－ 改善箇所説明図 －

不具合事象②

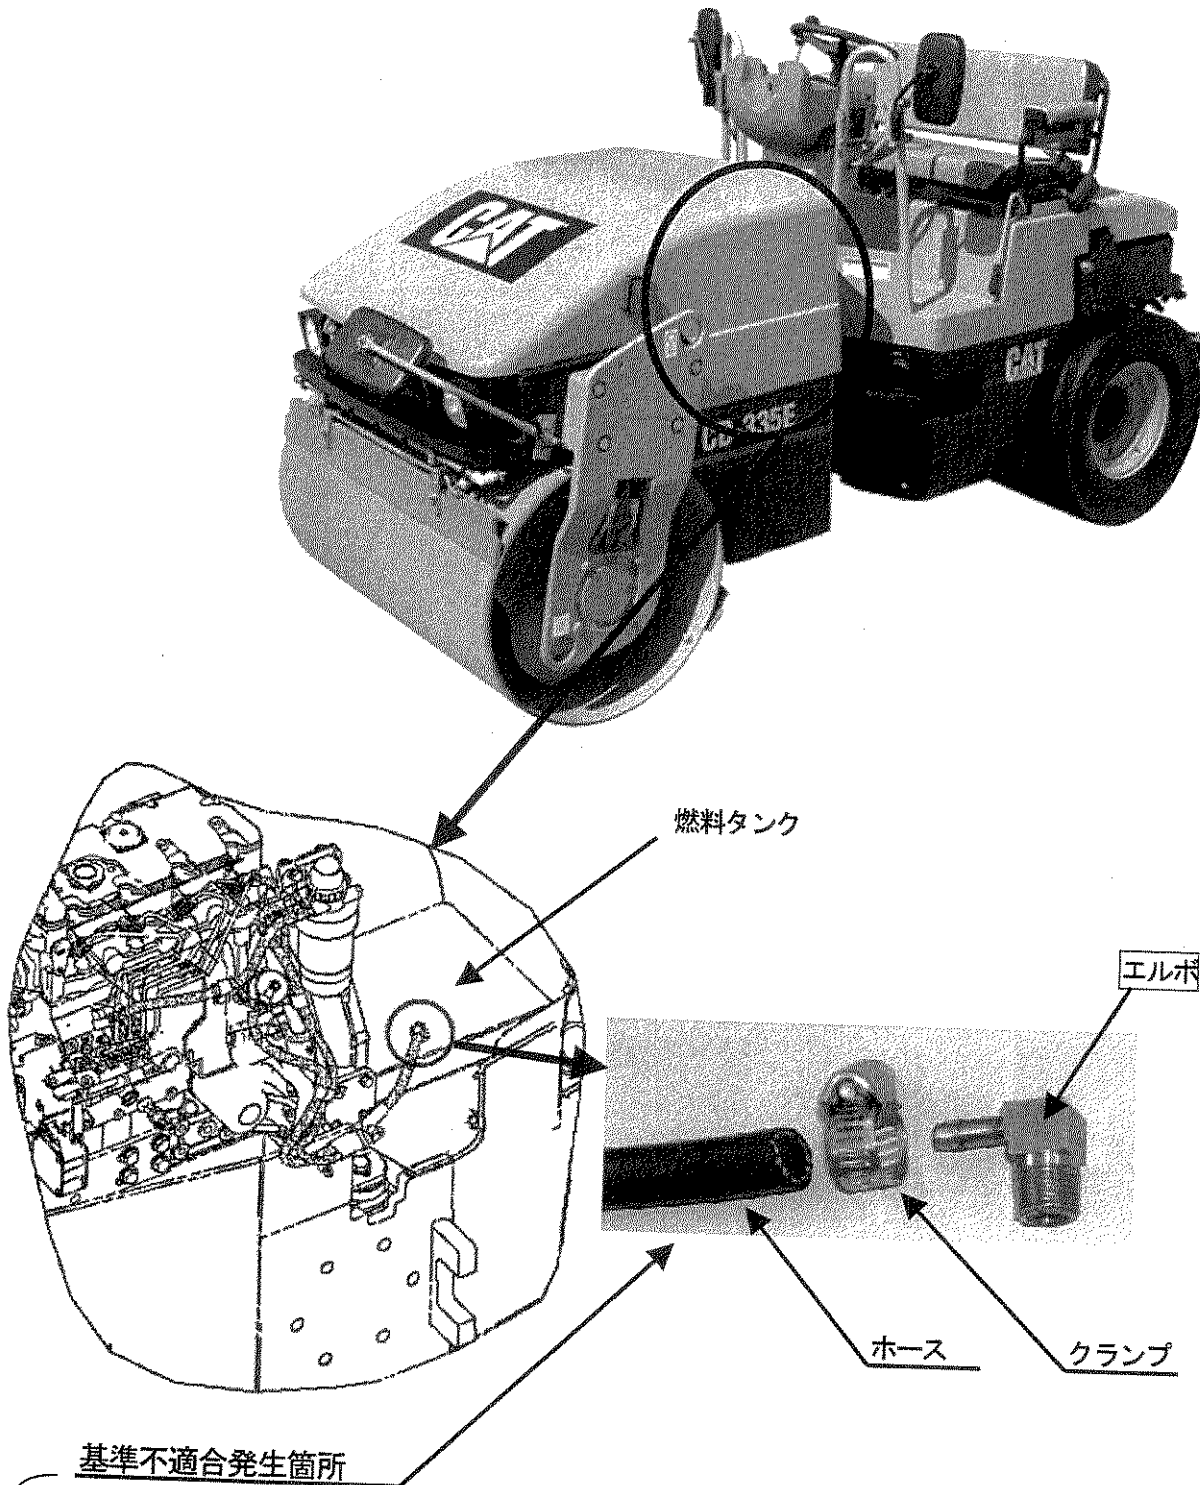
原動機から燃料タンクへの戻り配管のエルボ部のクランプ締め付け力が不足しているため、エルボに挿入されたホースの締め付けが緩いものがある。そのため、そのまま使用を続けると、最悪の場合、走行時等の振動によりエルボからホースが外れ、燃料が洩れるおそれがある。

全車両、エルボを外径アップした対策品に交換し、クランプを規定値で締め付ける。

識別：対策済み車両には、ホースクランプに白ペンキを塗布する。
